Departamento	Setor	Data	Informativo	Modelo
DECAT	TVLCD	Abril / 2012	Inf. Téc. 001/2012	Style D42 /D4201

Procedimento corretivo e ou preventivo ao receber TV LCD para manutenção.

Fig.1

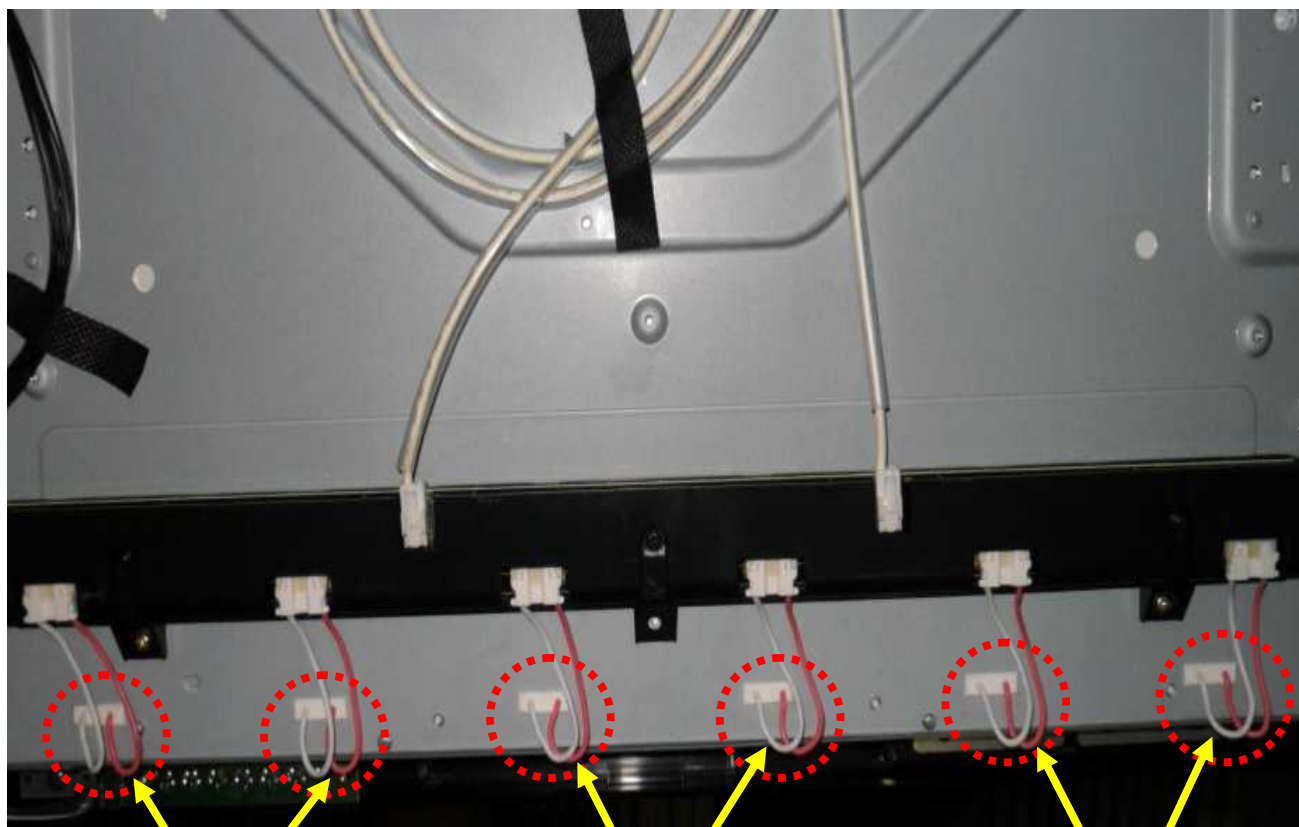
Verificar: Fios de alimentação das lâmpadas desalinhados, conforme Fig.1.

Excesso de fios fora do chassi metálico causa o esmagamento dos fios após colocação do gabinete provocando aquecimento do gabinete durante funcionamento do TV LCD.

Fig.2

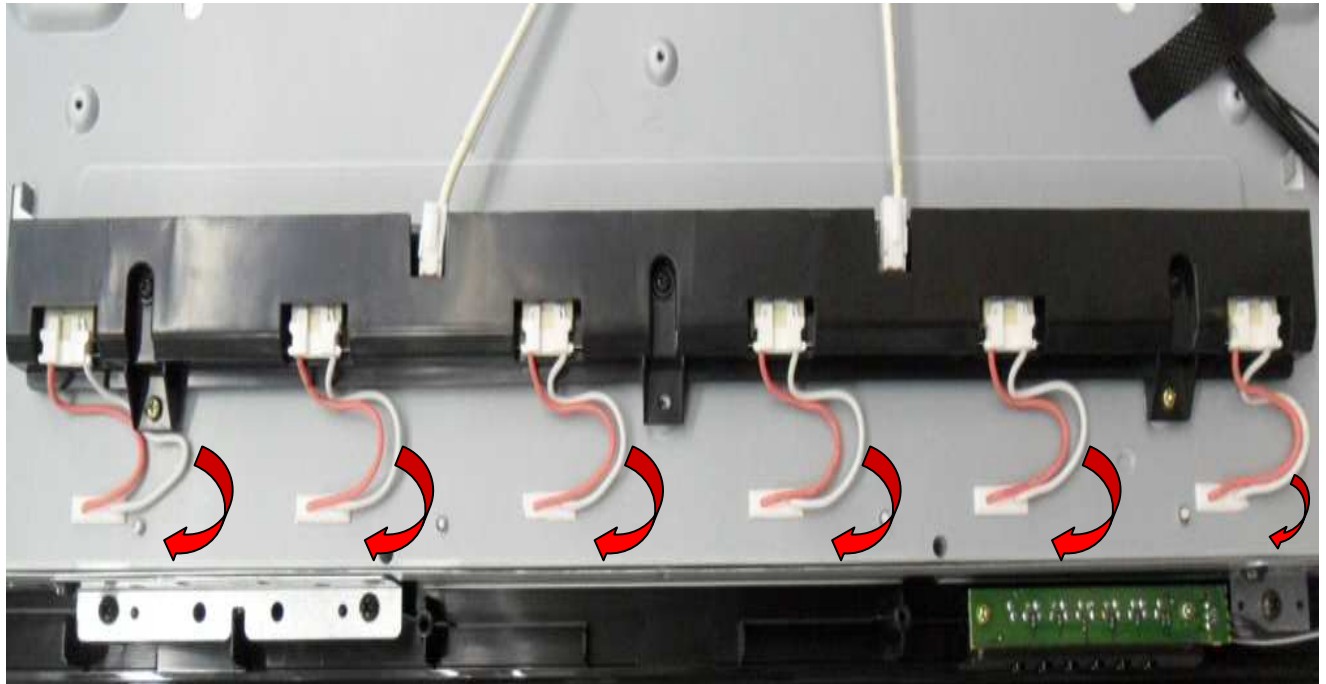
Para evitar o esmagamento dos fios pela tampa traseira, alinhá-los conforme Fig.2 .

Alinhar corretamente os fios de alimentação das lâmpadas no chassi metálico.

Conforme figura abaixo.
